Modulo per la presentazione delle osservazioni per i piani/programmi/progetti sottoposti a procedimenti di valutazione ambientale di competenza statale

ID: Codice procedura (ID_VIP/ID_MATTM):10844

Impianto per la produzione di energia elettrica da fonte eolica, costituito da 6 aerogeneratori della potenza complessiva di 37,2 MW, un sistema di accumulo da 25 MW e relative opere connesse in località "Rempillo" nel comune di Pitigliano (GR).

TESTO DELLE OSSERVAZIONI

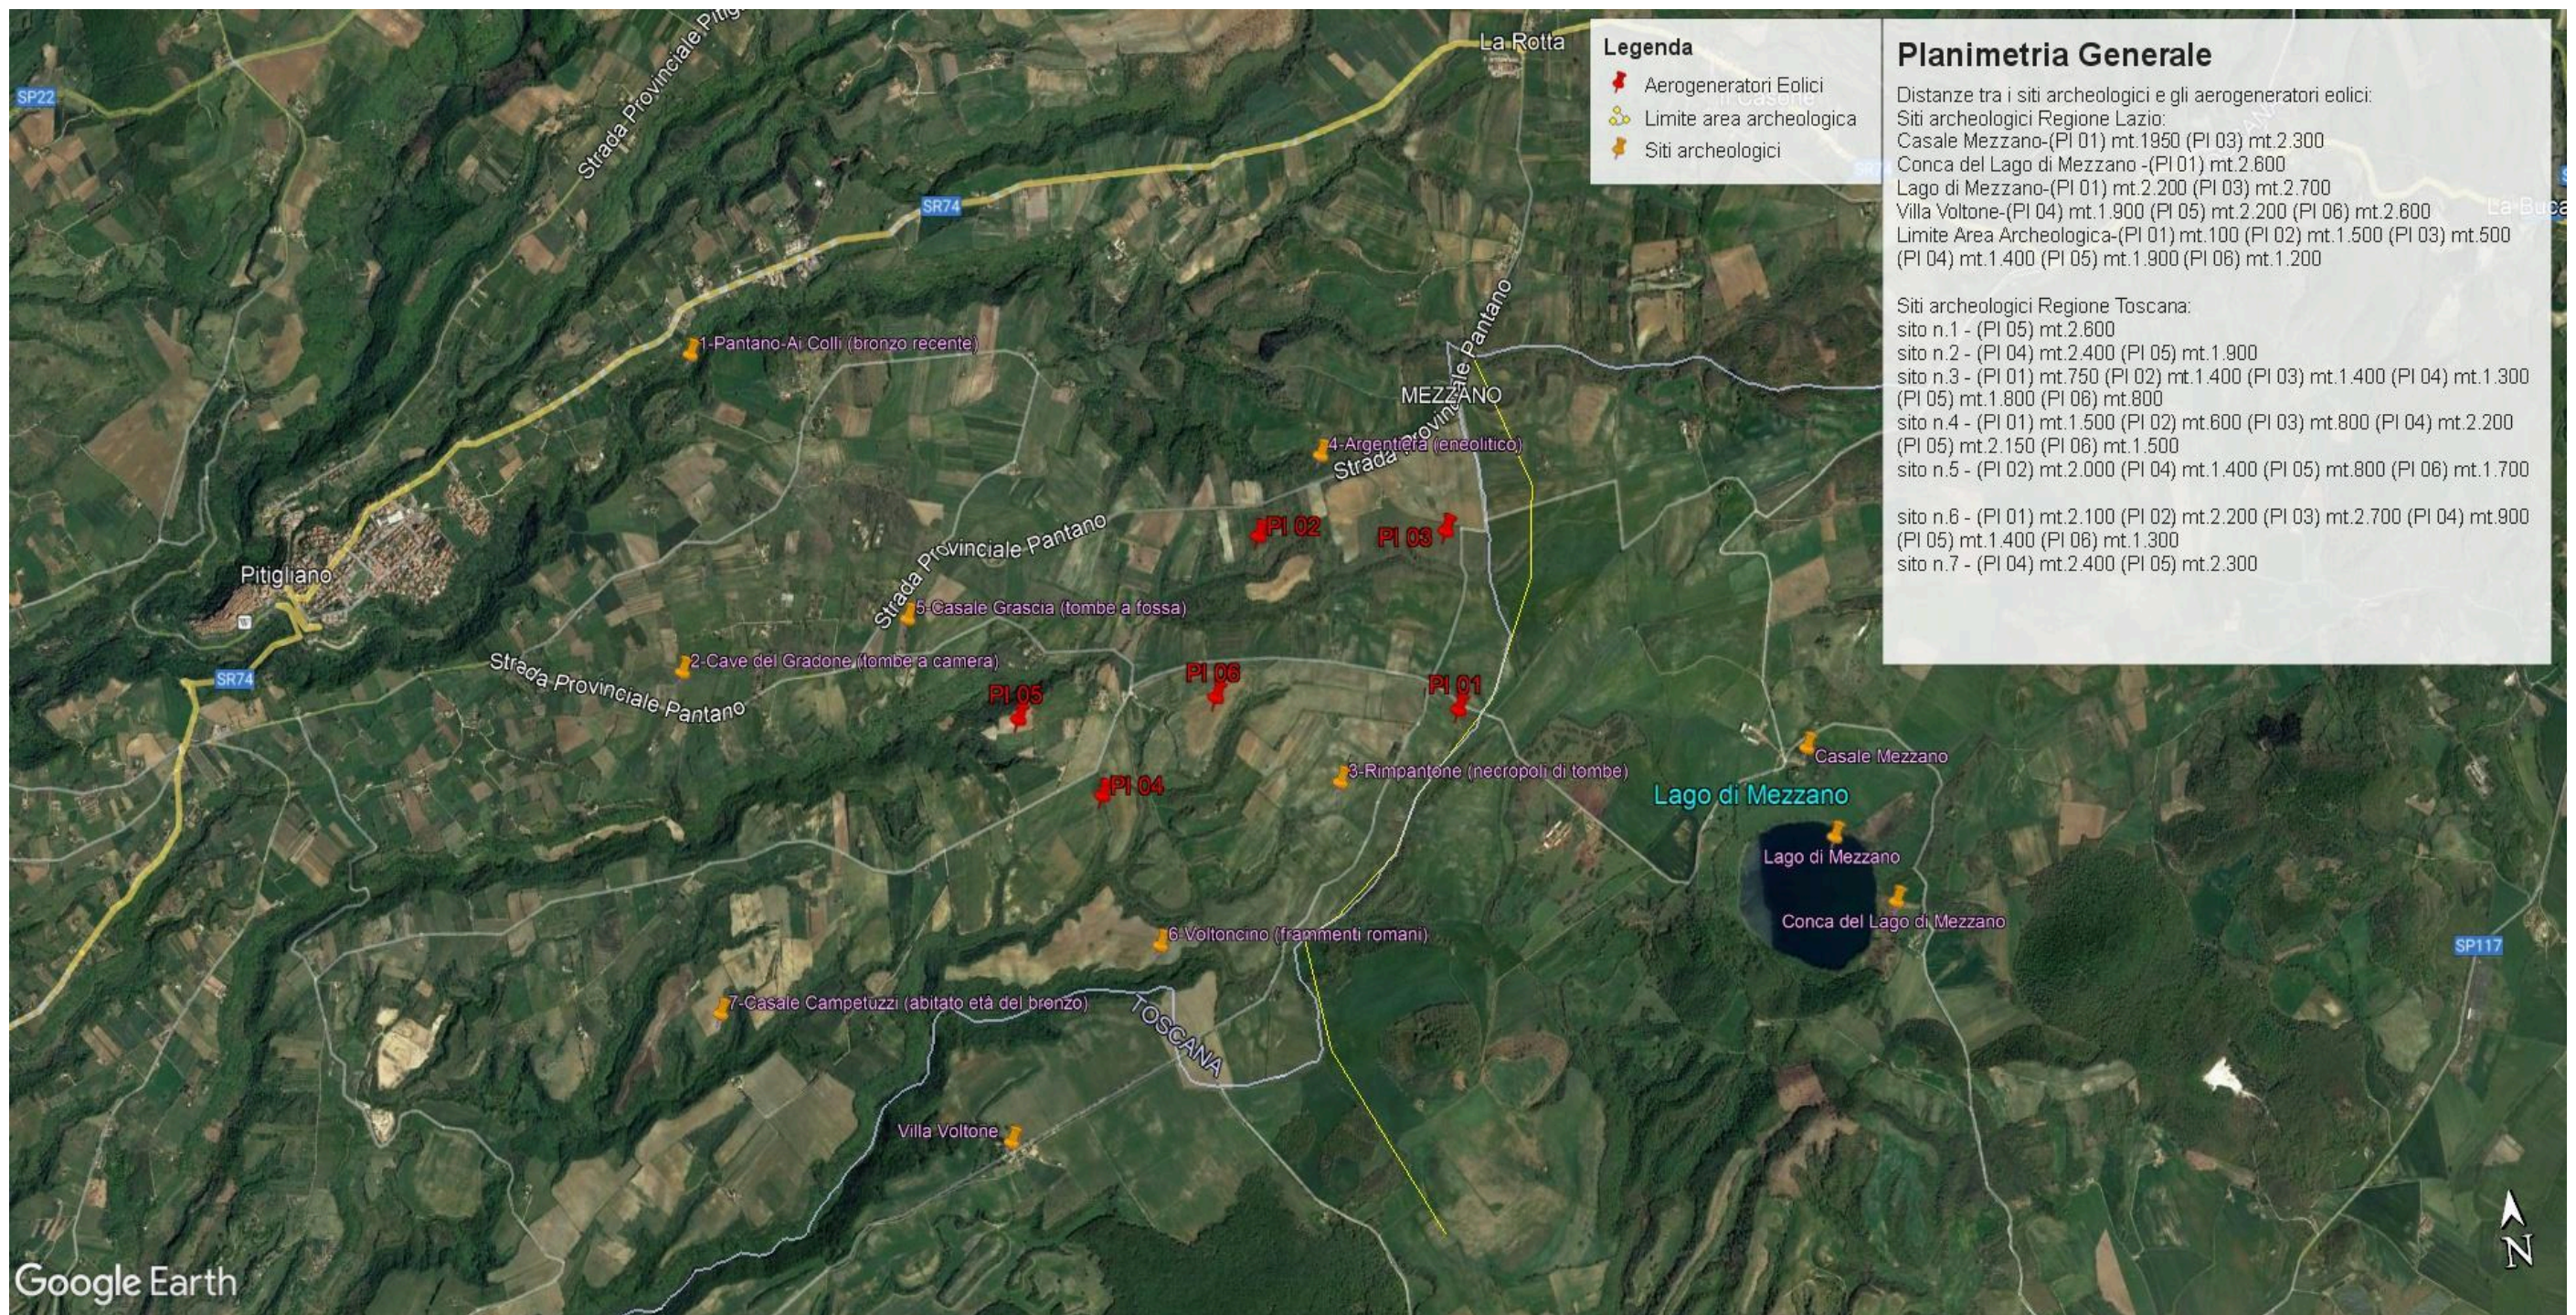
Inoltre, la zona in cui insisterebbe l'impianto eolico industriale Rempillo è compresa nelle fasce di rispetto di 3 km di diversi beni archeologici tutelati dalla parte II del Codice dei Beni Culturali (vedi Allegato, immagine n. 3). Inoltre le pale P04 e P05 ricadono all'interno di un'area archeologica che la Proponente vorrebbe cancellare per il semplice fatto che non è riportata nel documento regionale ma

- h) Le zone di interesse archeologico evidenziate nell’immagine n. 3 a cui si aggiungono anche l’importante abitato protostorico di Sorgenti della Nova e Ruderì del Castello altomedioevale che si trovano a circa 4 km dalle aree in cui è stato progettato l’impianto eolico industriale. Poco più lontano i resti del castello medioevale “Morroneccio”. Nell’area vasta le preziose necropoli eneolitiche (Poggi Alti) ed etrusche di Pitigliano, Sovana e Sorano.

Immagine n. 4 Situazione di saturazione da impianti FER nella provincia di Viterbo. Non sono riportati gli impianti fotovoltaici e agrivoltaici che hanno inciso per buona parte nel cumulo di impianti FER per superare già nel 2023 gli obiettivi del PNIEC assegnati alla Regione Lazio per il 20230.

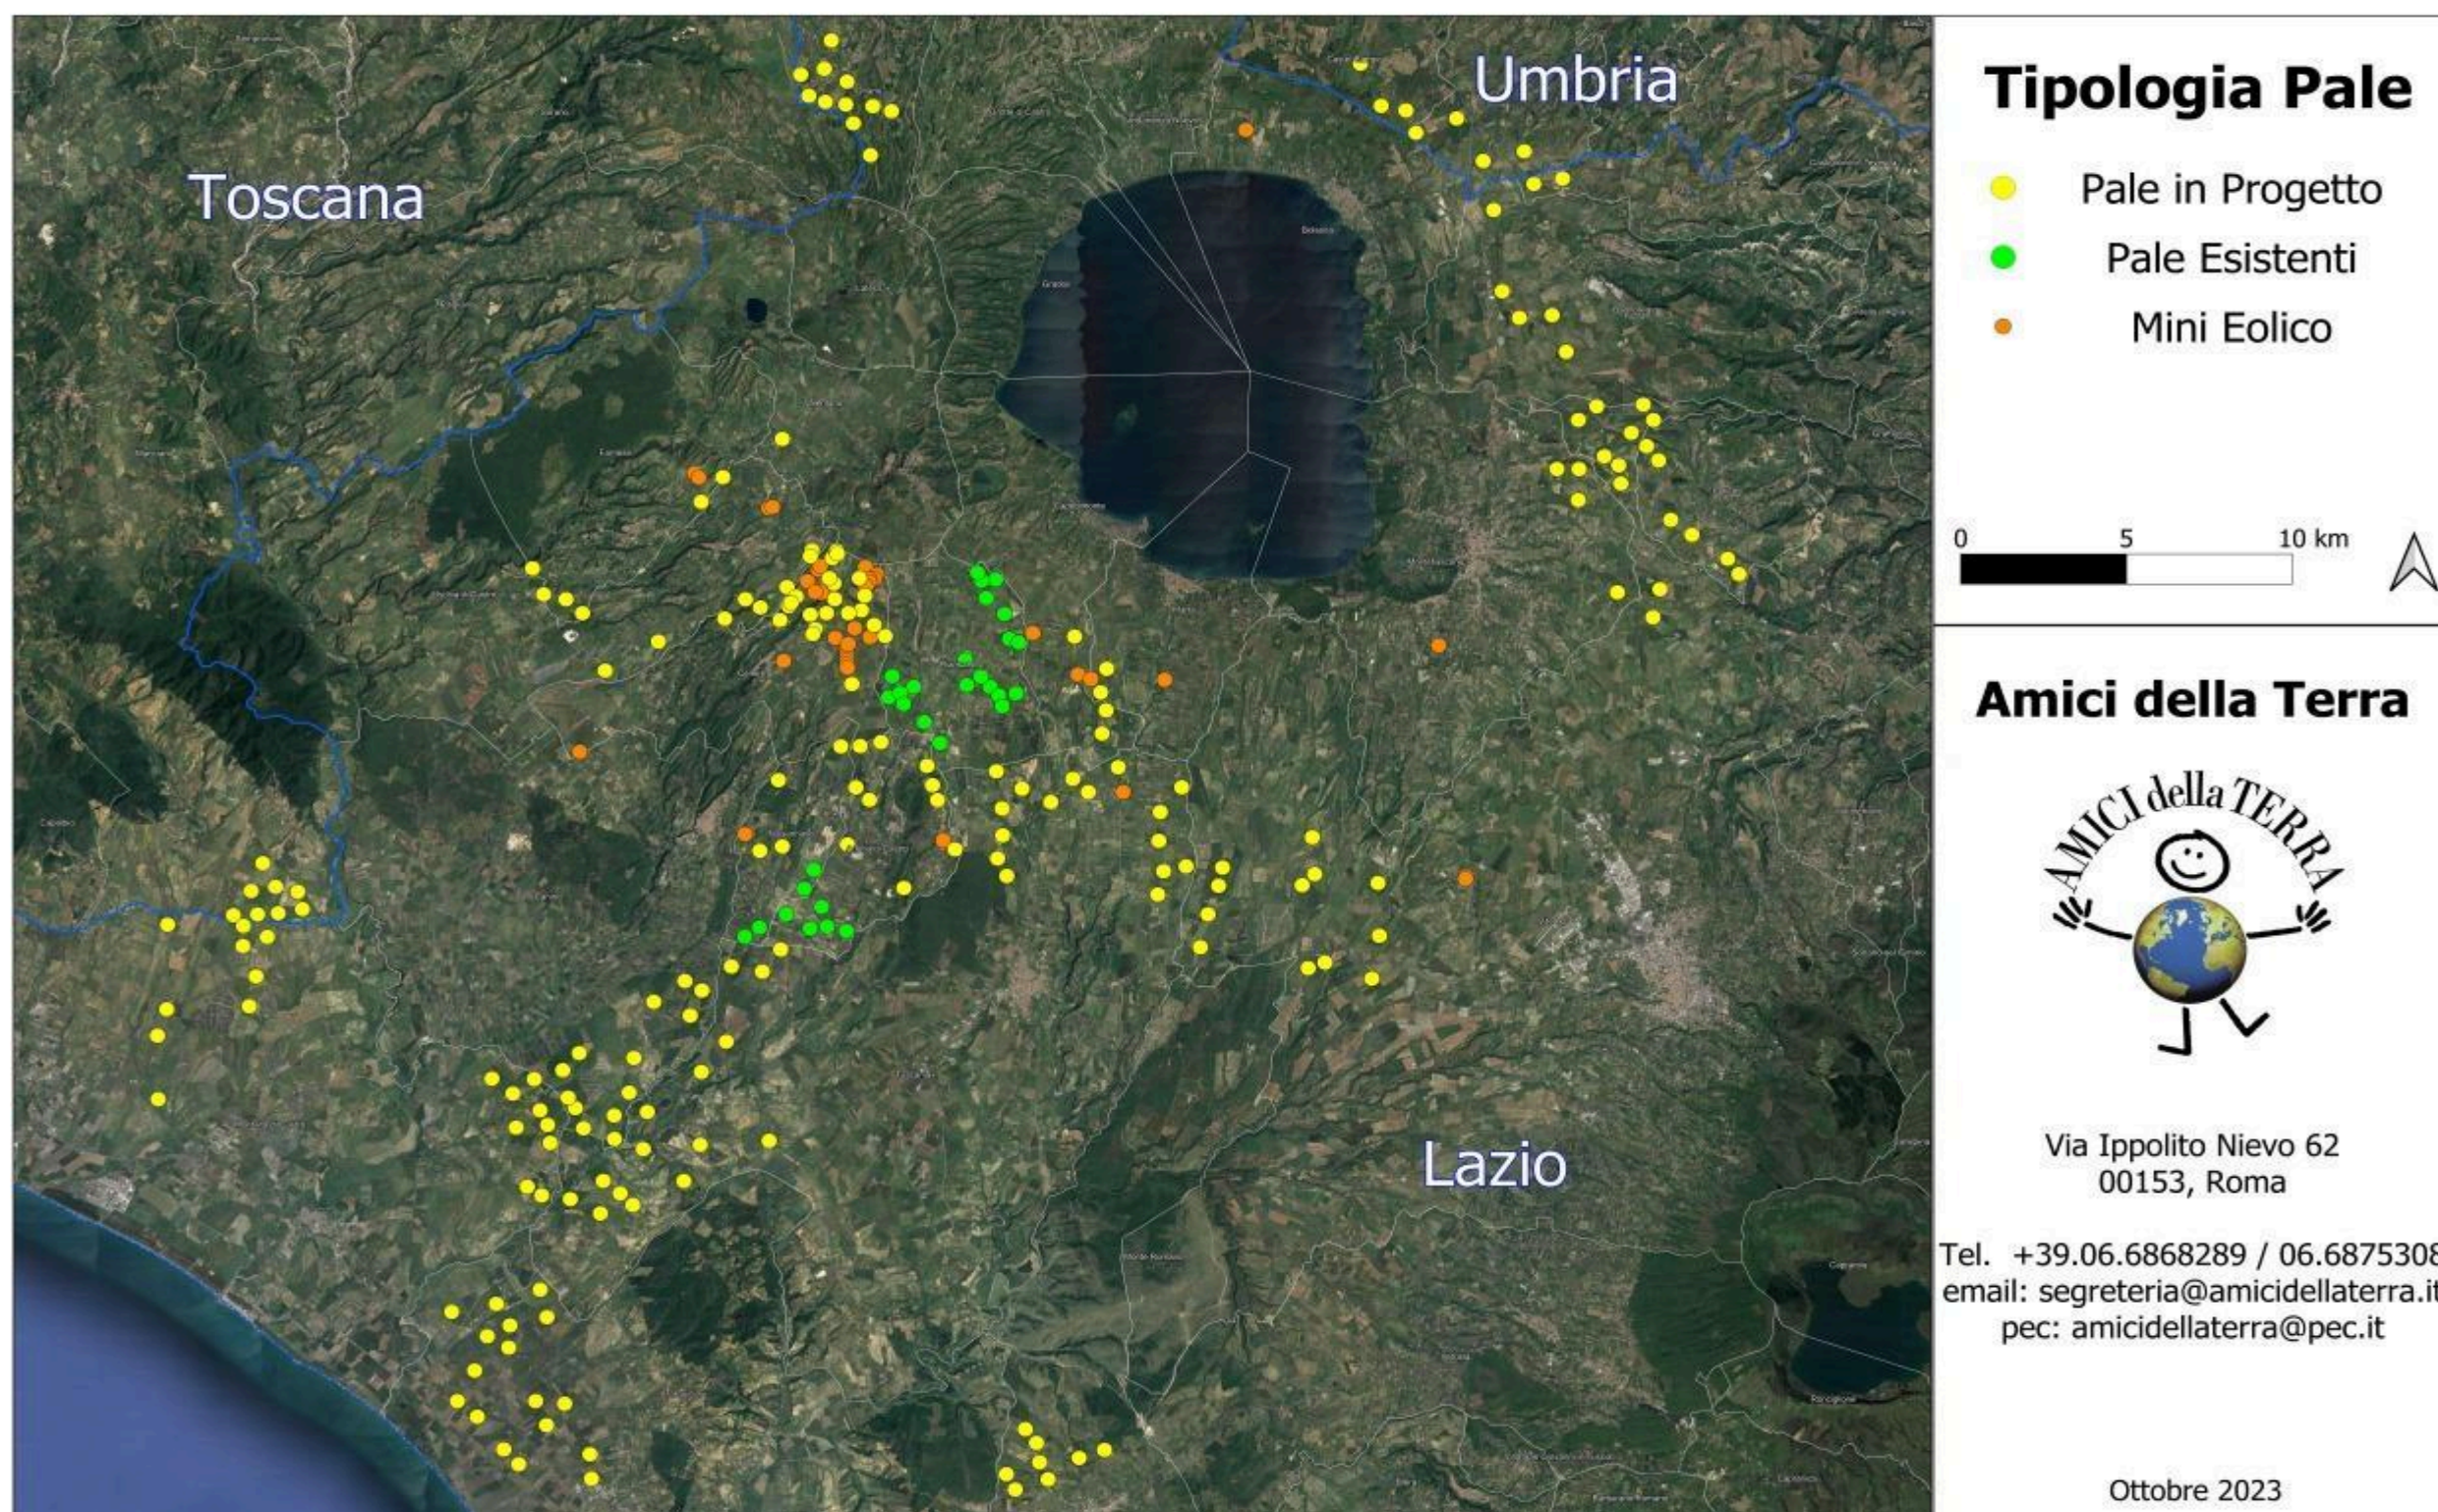
Quindi anche la Regione come Ente deputato dalla normativa nazionale a legiferare sulle aree idonee e non idonee si è espressa riguardo al fatto che abbia assolto ai doveri e alle quote stabilite dal PNIEC e in ambito regionale la provincia di Viterbo è stata quella con il più alto tasso di impianti FER tra tutte e quindi ormai satura ed il cumulo degli impianti FER installati, autorizzati e in progetto rappresenta una elevata criticità per la sostenibilità ambientale di ulteriori eventuali iniziative, L'impianto eolico “ Rempillo” pur essendo “esterno al confine provinciale e regionale ma nelle sue immediate vicinanze (a soli 100 metri i primi due aerogeneratori) oltre ad impattare sul territorio e sulle economie di tre Comuni del Lazio (Farnese, Valentano e Latera) si trova nelle fasce di rispetto dei Beni di notevole interesse pubblico come si è evidenziate nelle Osservazioni nn. 1 e 2 e crea anche degli impatti negativi anche sui beni naturalistici come verrà dettagliato nell'Osservazione n. 4. Inoltre andrebbe a sommarsi al già enorme cumulo di impianti eolici e fotovoltaici e geotermici che già creano una elevata criticità ambientale nella provincia di Viterbo e interferiscono anche con il

territorio toscano come si può vedere dalle immagini nn. 4 e 5 dell'Allegato n. 1.
